**DEMANDE DE RENSEIGNEMENTS NO 5 DE LA RÉGIE DE L'ÉNERGIE (LA RÉGIE)  
À HYDRO-QUÉBEC DANS SES ACTIVITÉS DE TRANSPORT D'ÉLECTRICITÉ (LE  
TRANSPORTEUR) RELATIVE À LA DEMANDE DE MODIFICATION DES TARIFS ET  
CONDITIONS DES SERVICES DE TRANSPORT POUR L'ANNÉE 2020**

**Contribution maximale au coût du réseau collecteur des centrales photovoltaïques**

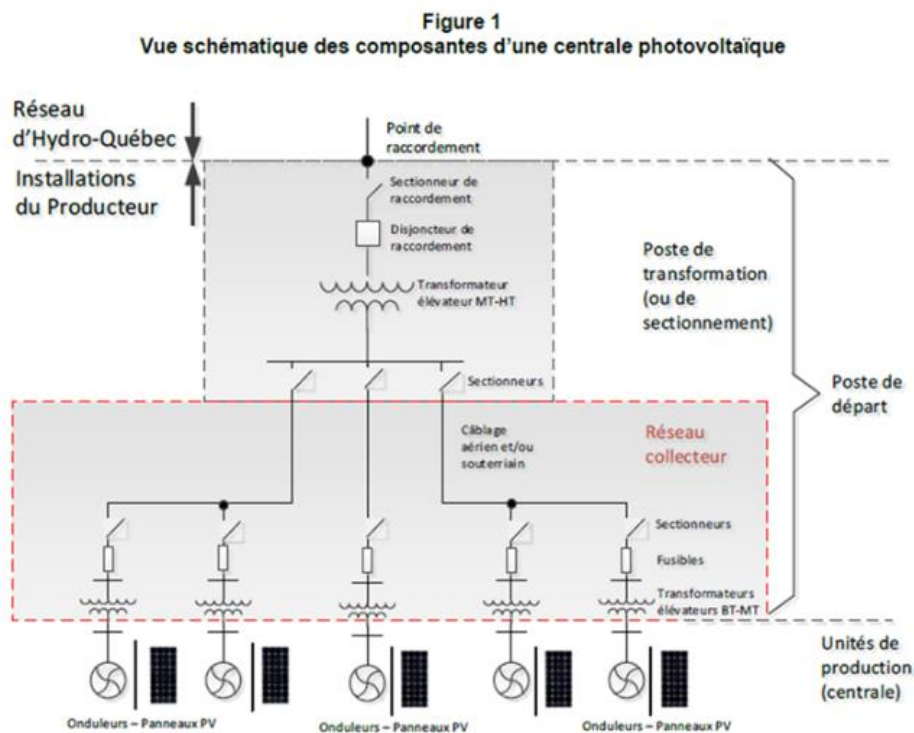
- 1.1 Veuillez confirmer que les projets de centrales mentionnées aux références (i) et (ii) sont les mêmes.
  - 1.1.1. Le cas échéant, veuillez préciser la puissance en MW de chacun des deux projets retenus pour une mise en service en 2020.
- 1.2 La puissance des centrales photovoltaïques des références (i) et (ii) ne dépasse pas 8 MW. Selon la référence (iv), le poids des coûts fixes du premier MW est important. Veuillez

fournir une estimation de la répartition par catégorie de coûts, sous la forme de celle présentée à la référence (iii), pour le poste de départ d'une centrale photovoltaïque de 8,0 MW et pour une centrale photovoltaïque de 1,5 MW.
